Arbeitsanweisung Nr. 2 zur TM 1000/31 Verbindungsleisten Einspritzanlage

Ansicht in Flugrichtung

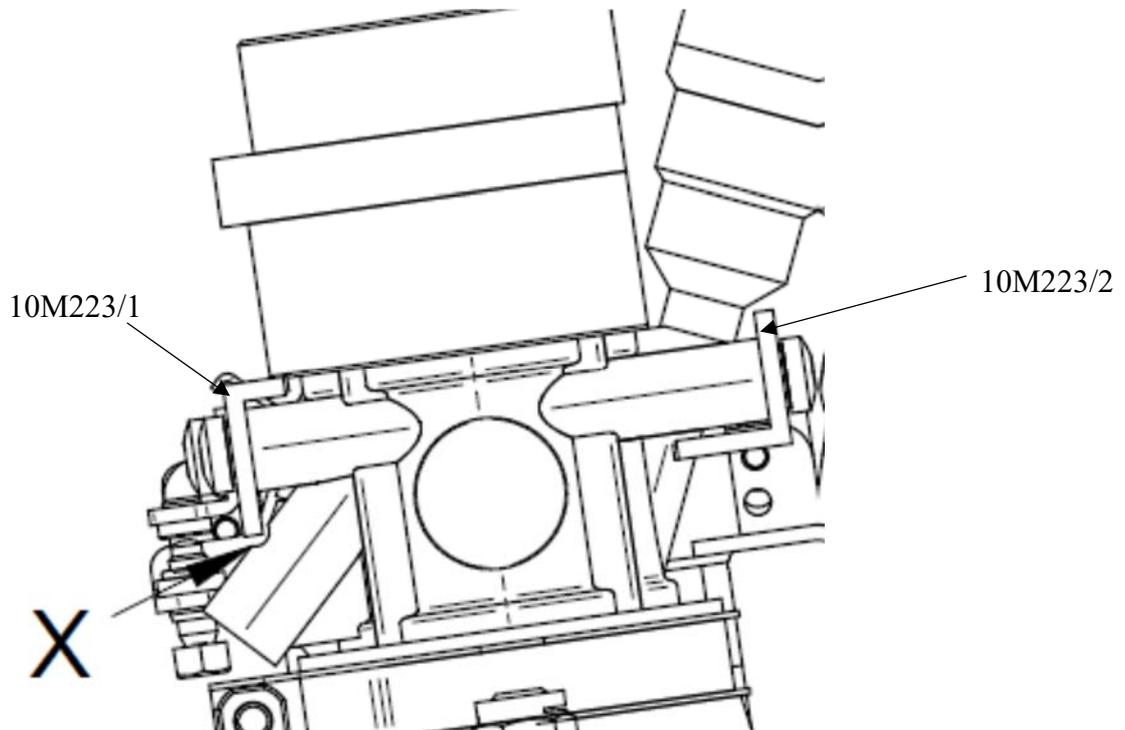
1. Bisherige Aluminium-Leisten abbauen.
2. Blindstutzen an beiden Ansaugrohren gemäß Skizze so weit abschleifen (Stelle X in der Skizze), dass zwischen der neuen CFK-Leiste 10M223/1 und den Ansaugrohren ca. 1mm Luft entsteht.

3. Die neuen CFK- Leisten einbauen, Schrauben mit Loctite 243 sichern.
4. Material:
